कार्यालय, प्रभागीय वनाधिकारी, कन्नौज वन प्रभाग, कन्नौज

विषय:- जनपद कन्नौज में एन0एच0-91 किमी0 289 से 356 तक (नवीगंज से मित्रसेनपुर मार्ग) 04 लेन चौड़ीकरण हेतु प्रभावित 99.328 हे0 संरक्षित वन भूमि के गैर वानिकी प्रयोग एवं उस पर अवस्थित 64782 वृक्षों व 24281 पौधों के पातन की अनुमति के प्रस्ताव में क्षतिपूरक वृक्षारोपण हेतु भूमि उपलब्ध कराये जाने के सम्बन्ध में। (प्रस्ताव संख्या FP/UP/Road/26451/2017)

ऑनलाईन प्रस्ताव संख्या- FP/UP/Road/26451/2017

Location
 Khilawali-1
 Forest Block - Khilawali, Range- Jaitpur, Kannaauj A4 RA

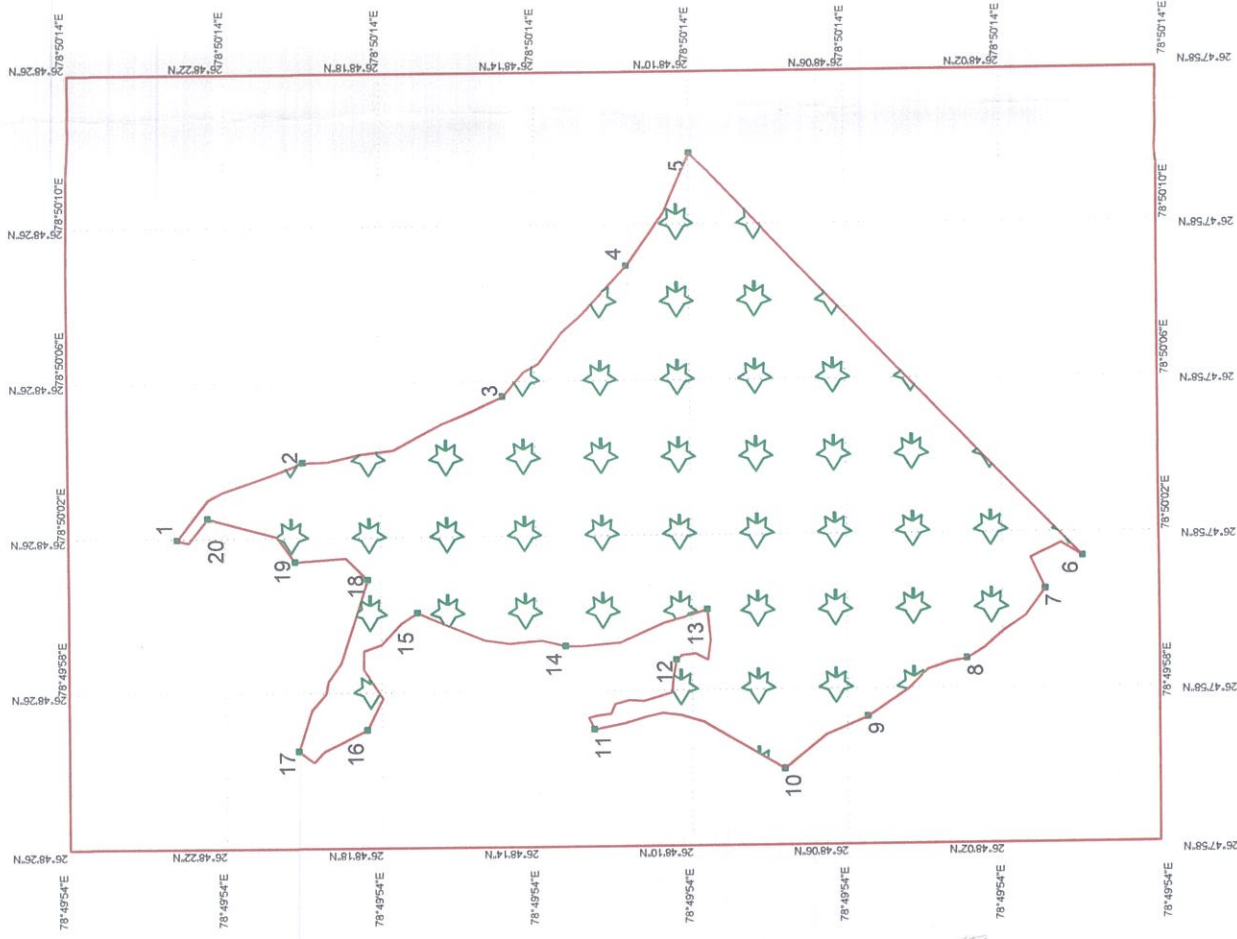
5	The proposed CA site (Gross 32.05 ha) of Khilawan and Pai Forest Block Jaitpura range of Agra District, only 11.00 ha is suitable for plantation. Which is lower than actual required CA land area. This needs to be revised.	वन प्रभाग आगरा द्वारा प्रेषित सूचना- आगरा वन प्रभाग के अन्तर्गत जैतपुर रेंज के खिलावली वन ब्लाक में 10.0 हे0 एवं पई वन ब्लाक में 5.0 हे0 क्षेत्र का डी0ए0एस0 एनालिसिस रिपोर्ट के साथ क्षतिपूरक वृक्षारोपण हेतु भूमि का चयन किया गया, जिसकी टोपोगीट, डिजीटल मैप एवं के0एम0एल0 फाइल तथा भूमि उपयुक्तता प्रमाण पत्र

- 5) The proposed CA site (Gross 32.05 ha) of Khilawan and Pai Forest Block Jaitpura range of Agra District, only 11.00 ha is suitable for plantation, which is lower than the actual required CA land area. This needs to be revised.

उक्त के अतिरिक्त विषयक प्रकरण में यदि प्रस्तावित उक्त स्थलों पर किसी कारणवश वृक्षारोपण नहीं किया जा सकता है, तो चयनित क्षेत्रों को संशोधित कर निम्न क्षेत्रों में वृक्षारोपण किया जा सकता है—

1- खिलावली वन ब्लाक भाग-1- 10.0 हे०

2- खिलावली वन ब्लाक भाग-2- 10.0 हे०

उक्त स्थलों के संशोधित टोपोसीट, डिजीटल मैप संलग्न है एवं के०एम०एल० फाइल ई-मेल के माध्यम से प्रेषित है। साथ उक्त अभिलेखों को परिवेश पोर्टल 1.0 पर अपलोड कर दिया गया है।
